ASSUNTO: **ALTERAÇÃO DE TRAÇADO VIÁRIO  
E AJUSTE DE UTPS**

O CONSELHO MUNICIPAL DO PLANO DIRETOR DE DESENVOLVIMENTO URBANO,  
EM SESSÃO REALIZADA NO DIA trinta de setembro de 1998 -----  
face ao disposto nos artigos 36 e 263 da Lei Complementar nº 43, de 21 de julho de 1979,  
aprova:

RES. 1807/98

1

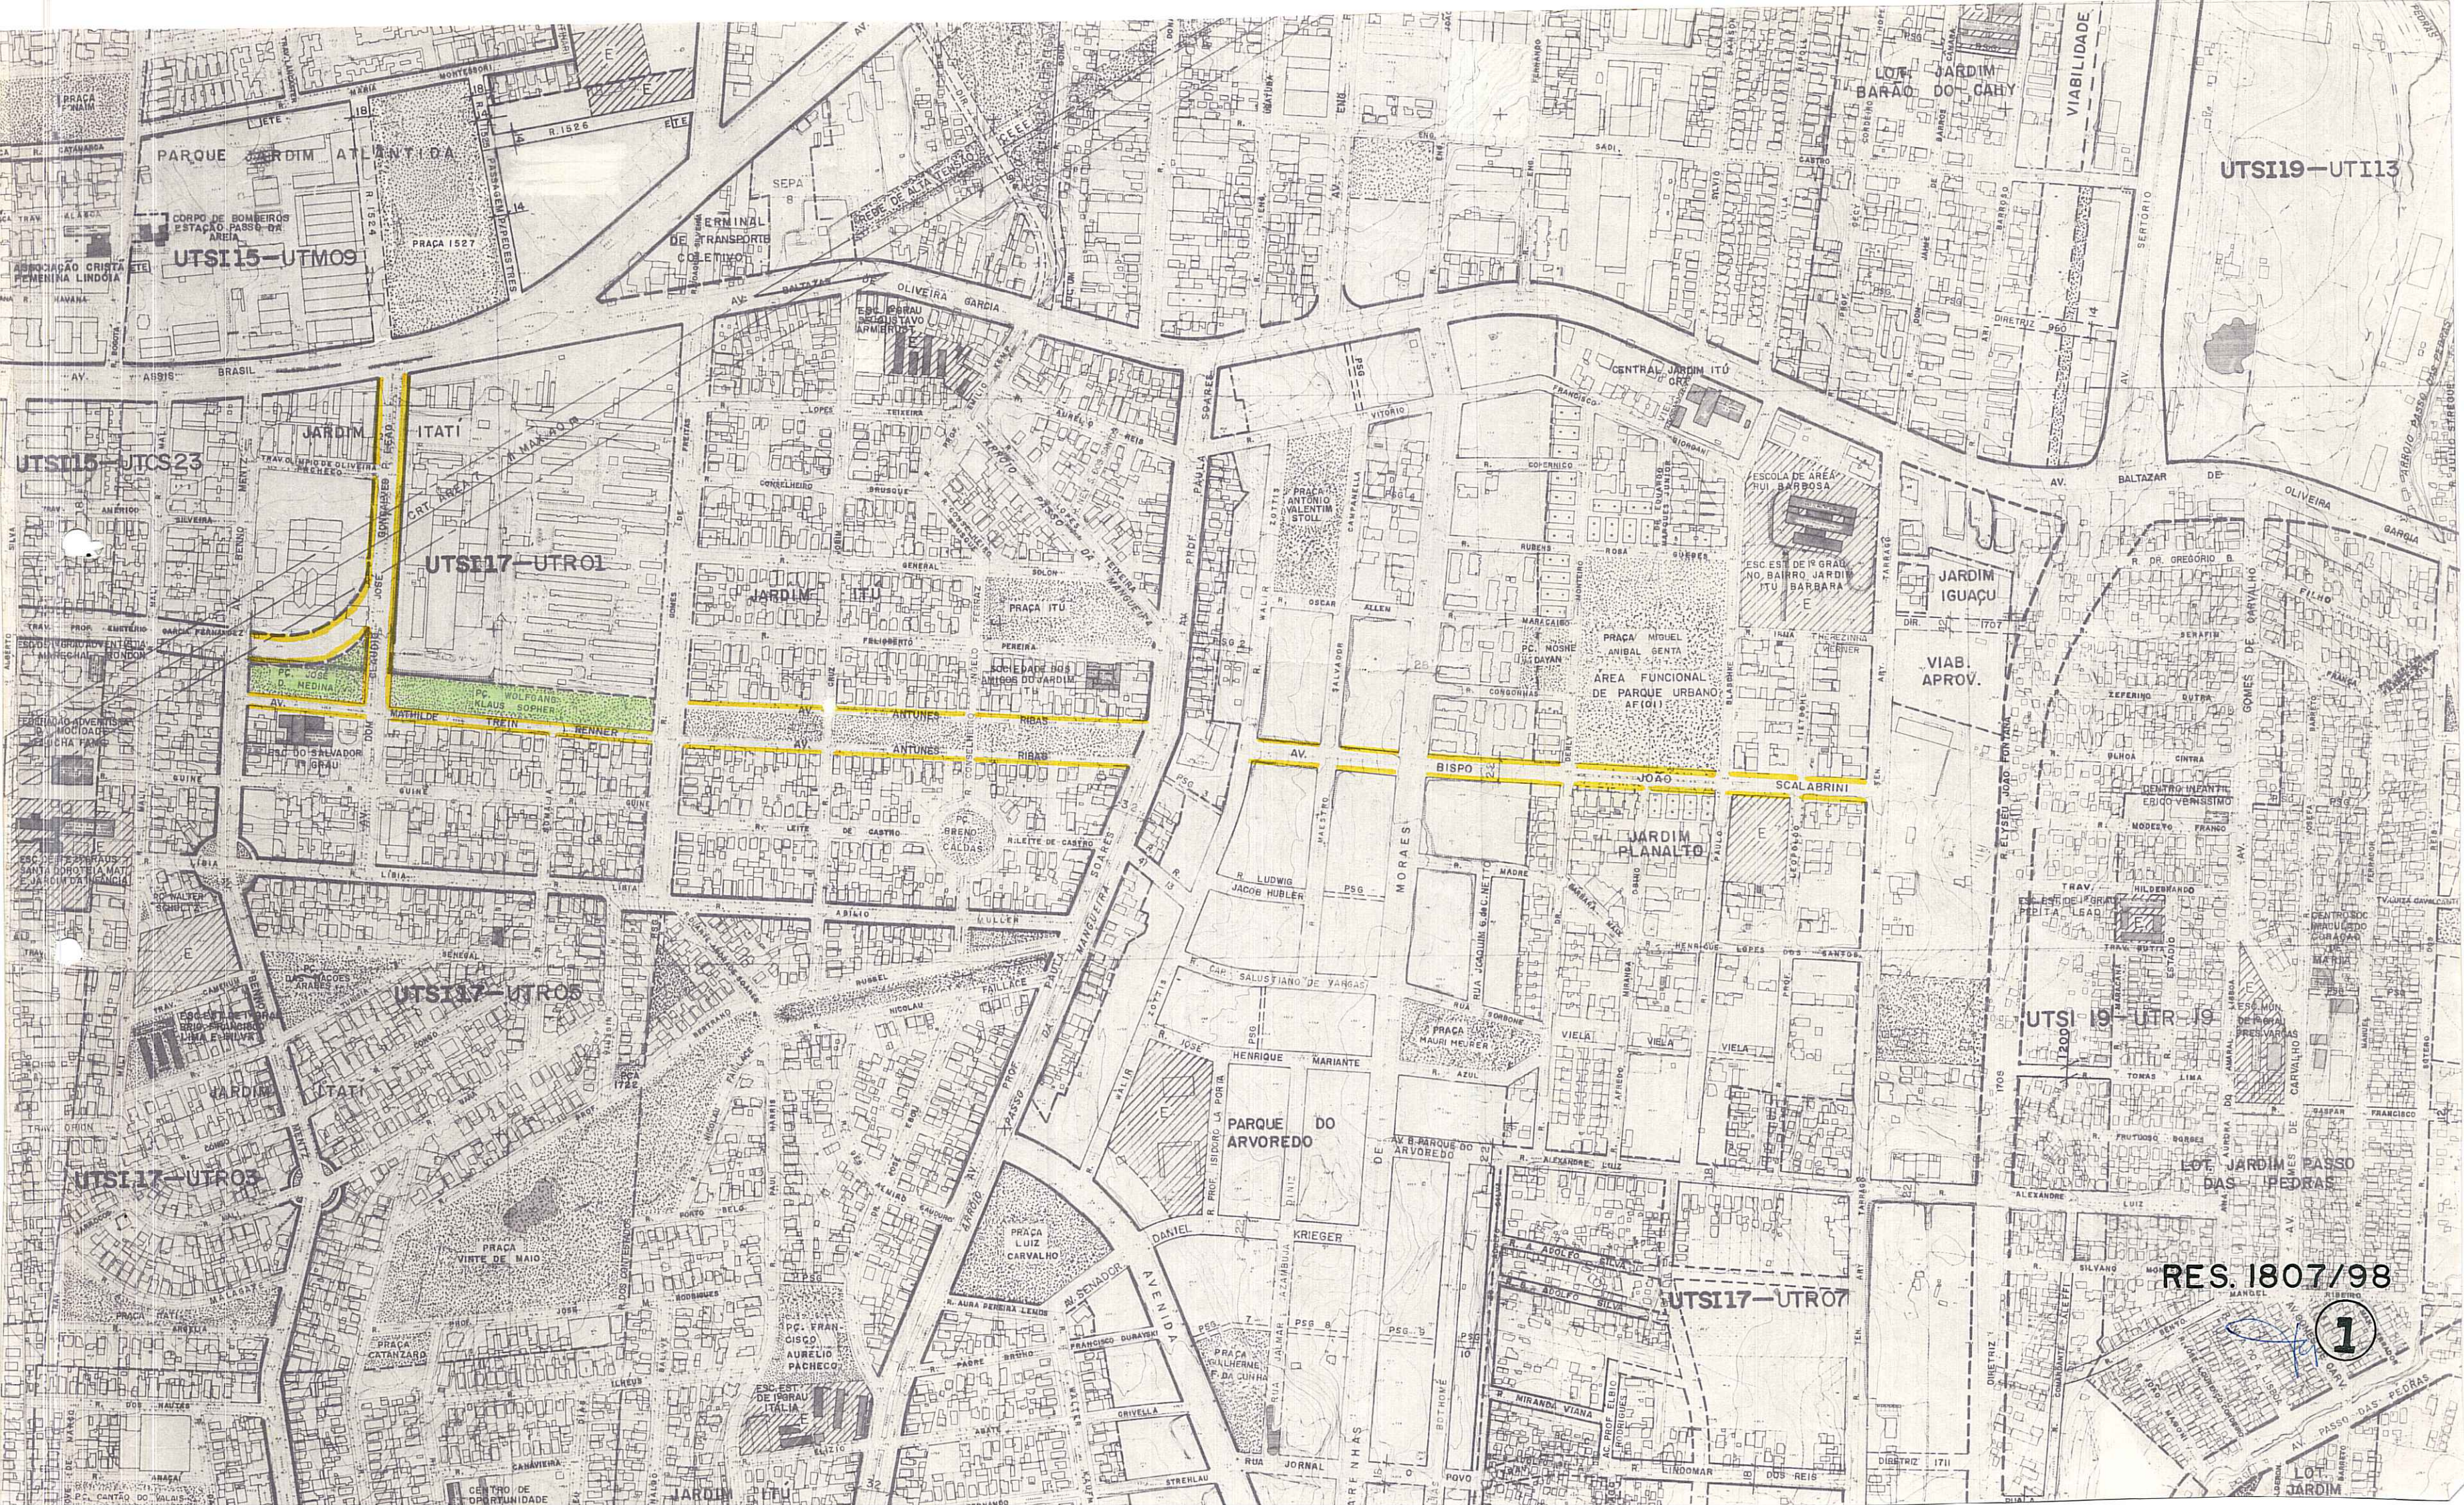
A presente alteração de traçado viário , ajuste de limites de UTPS, e redução de área verde tem por objetivo adequar o prolongamento da Travessa Professor Emetério Garcia Fernandez, incorporando-a à Avenida Mathilde Trein Renner, Antunes Ribas e Bispo João Scalabrini, em virtude dos estudos referentes ao 2º PDDUA.

2

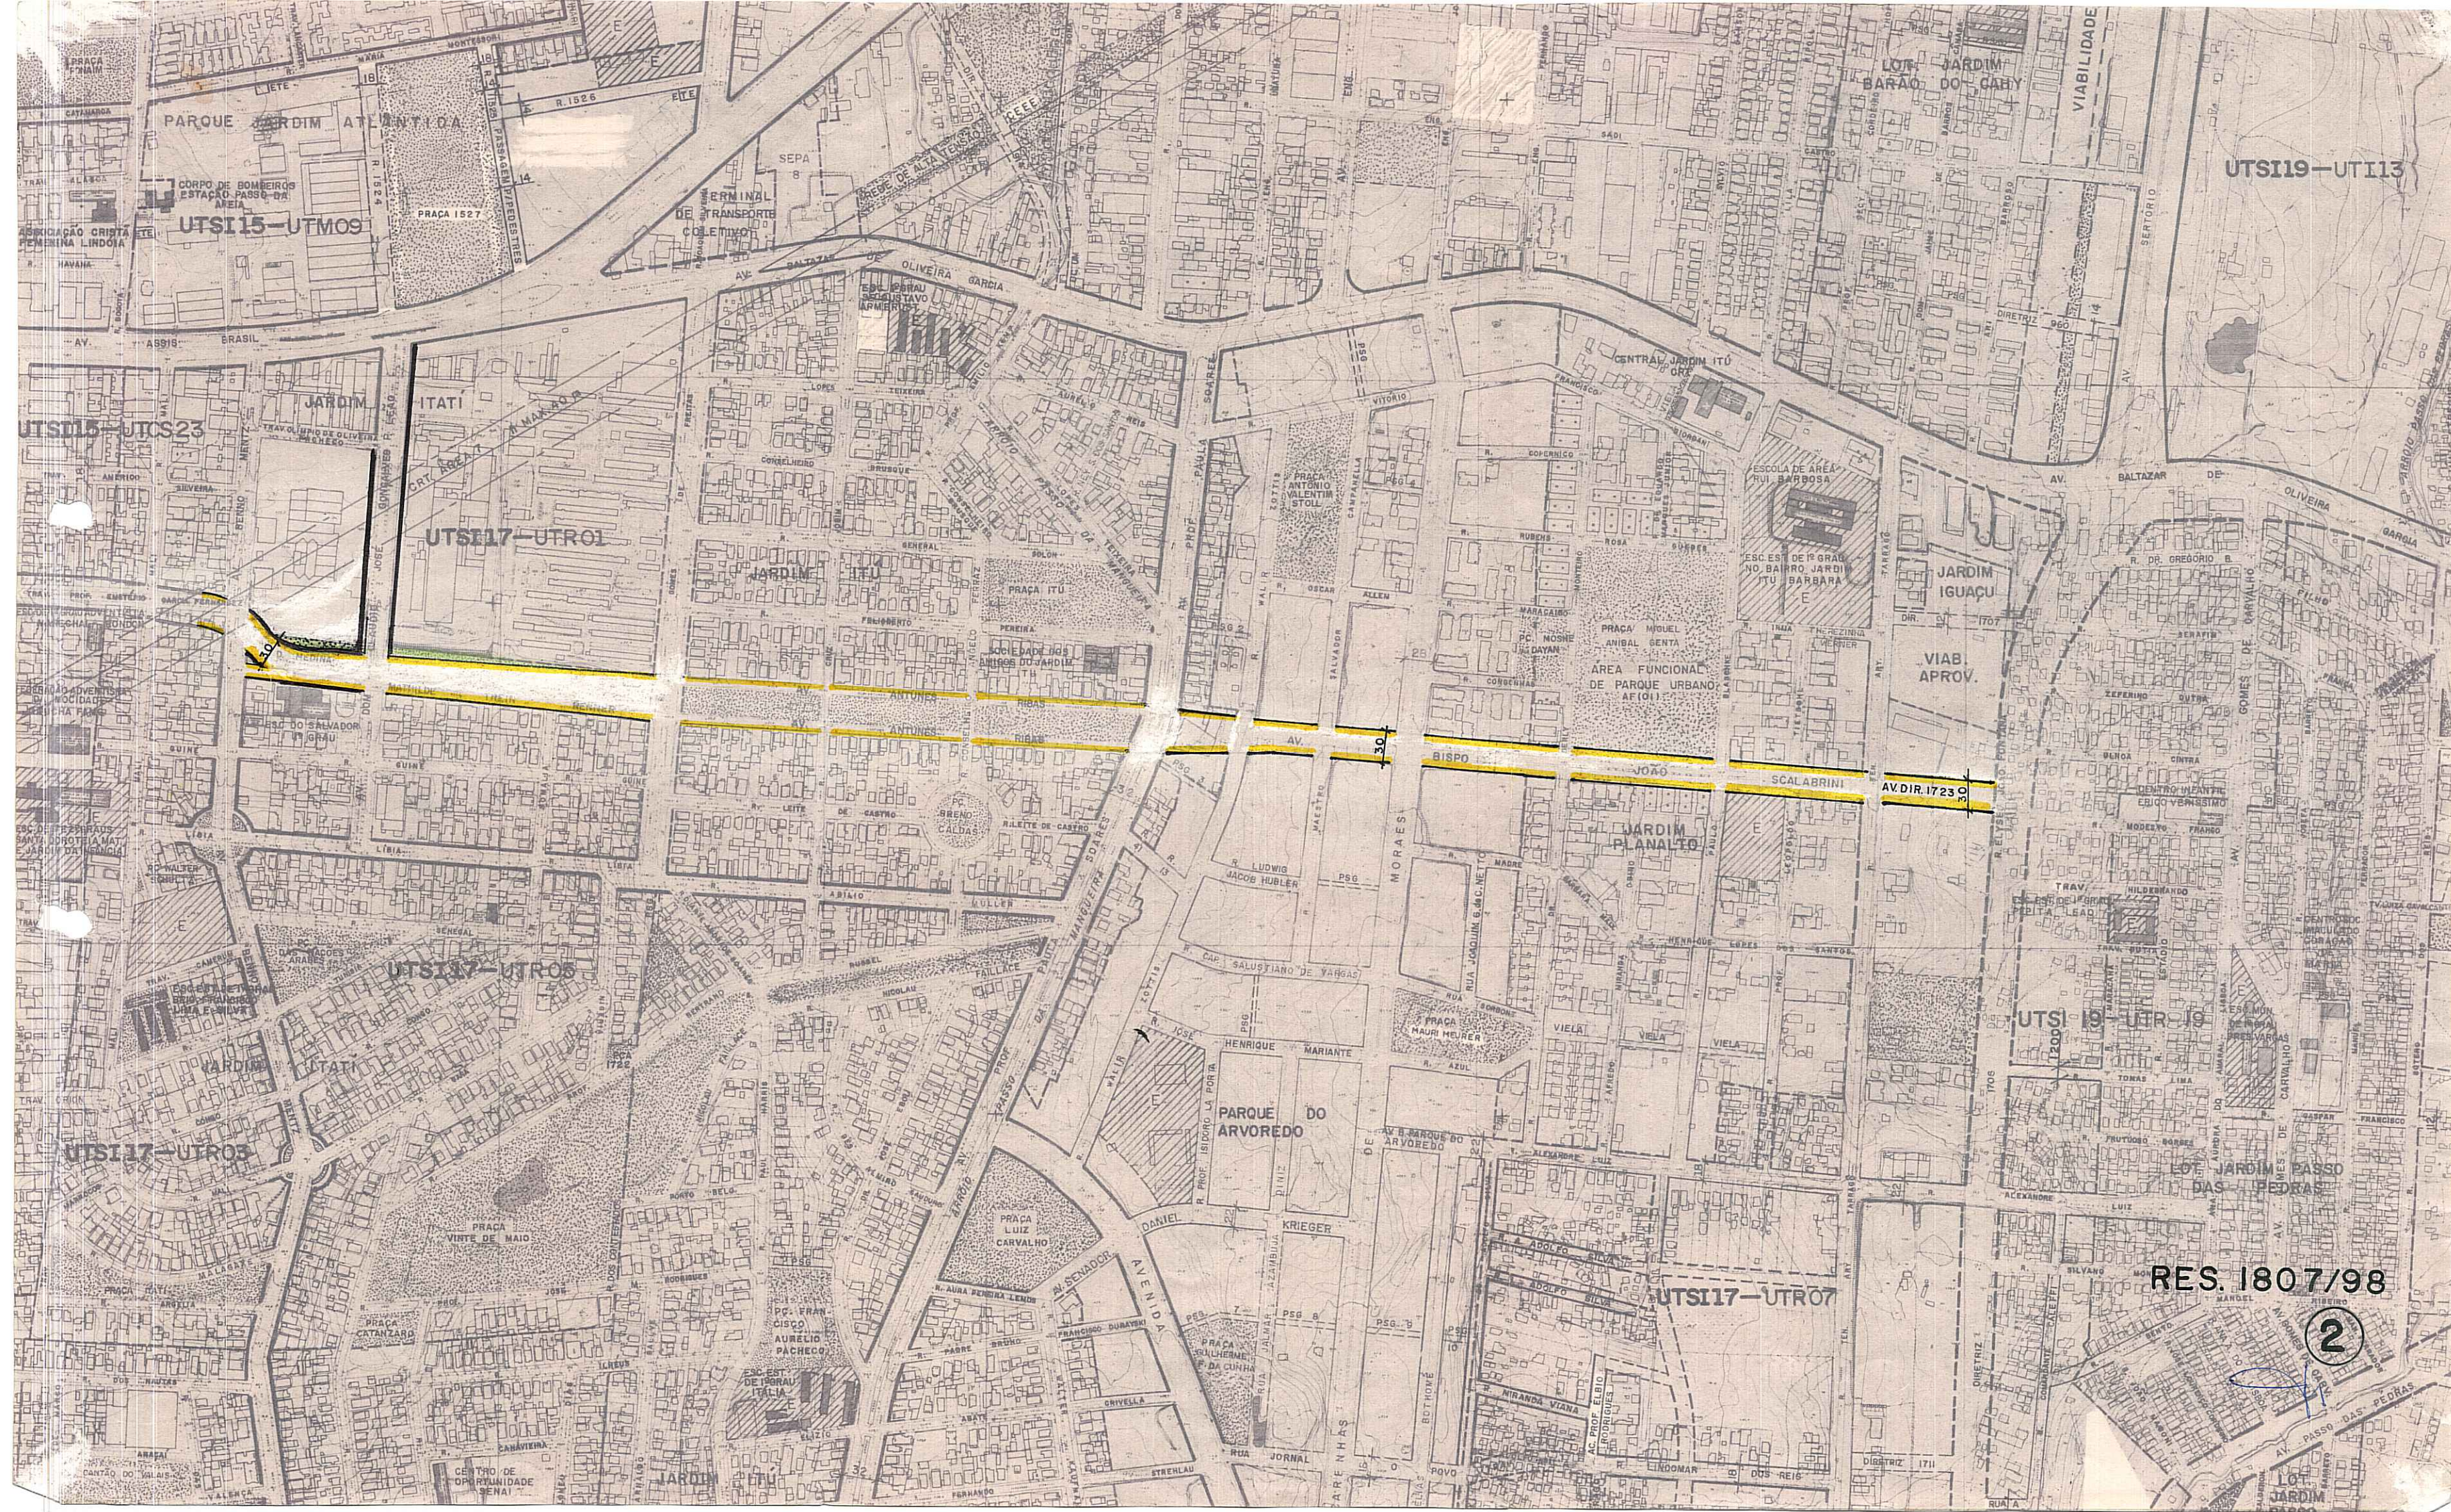
A alteração de traçado do prolongamento projetado da Travessa Professor  
Emetério Garcia Fernandez com o conseqüente ajuste de limites de UTPS (UTSI 15 -  
UTCS 23 e UTSI 17 - UTR 01), e redução de área verde;  
O alargamento da Avenida Bispo João Scalabrini de 22,00 metros para 30,00  
metros e seu prolongamento até a Avenida Prof. Paula Soares, e inclusão da Avenida  
Diretriz 1723 com gabarito de 30,00 metros (UTSI 17 - UTR 07), conforme configurado  
na planta "2" anexa.
